重要な情報 — Dell OptiPlex 790/990

システム基板

図 1. ヒートシンク付システム基板の旧バージョン

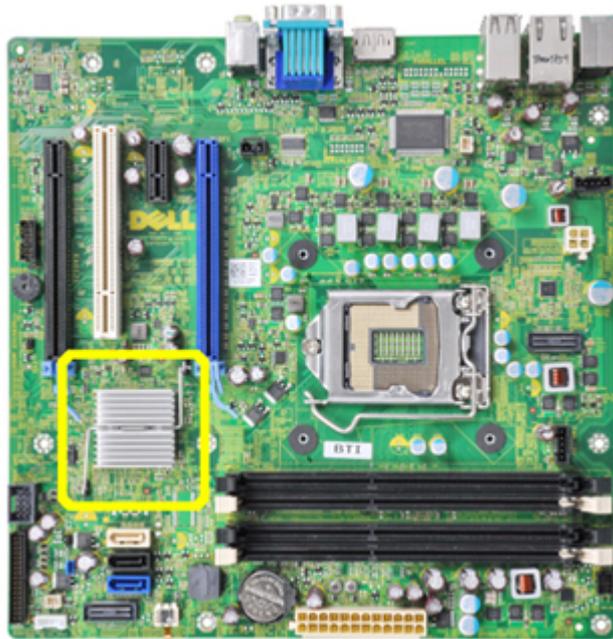
次の図は、ヒートシンク付システム基板の旧バージョンを示しています。

A11 以降のバージョンに付属するシステム基板にはヒートシンクは付属しません。

**メモ:** BIOS を A11 以前のバージョンにダウングレードすると、エラーメッセージが表示されます。

図 2. サーマルセンサーとヒートシンクを備えたシステム基板を取り外した図

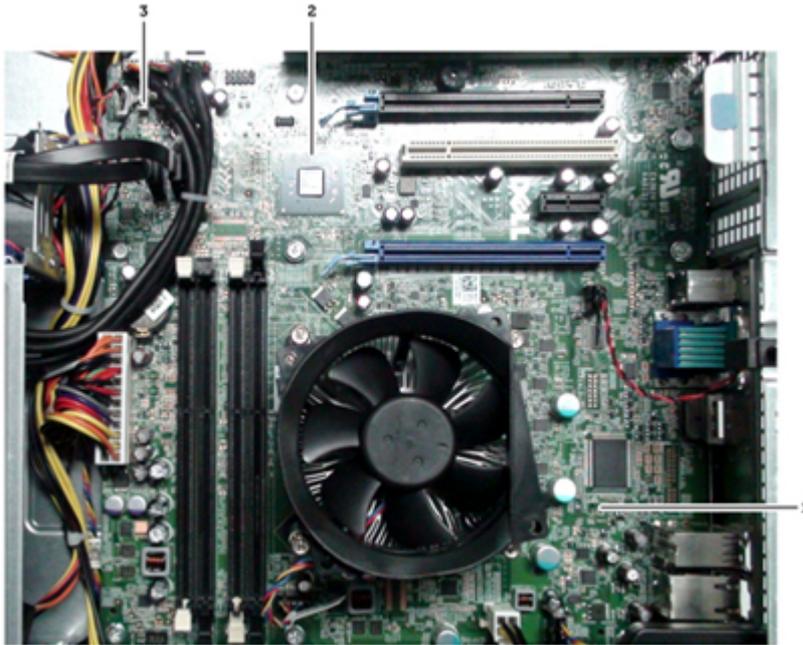
電源ユニットサーマルセンサーは、デスクトップシャーシのみから取り外します。

1. サーマルセンサーコネクタ 1 とケーブルを取り外した図
2. チップセットヒートシンクを取り外した図
3. サーマルセンサーコネクタ 2

**メモ:** デスクトップシャーシ用にシステム基板を新しいシステム基板と交換する場合、BIOS バージョンが A11 以降であることを確認します。

**警告:** BIOS を更新しない場合、POST（電源投入時の自己診断テスト）中に **Alert! Chipset heat sink not detected**（警告! チップセットのヒートシンクが検出できませんでした）エラーメッセージが表示されません。
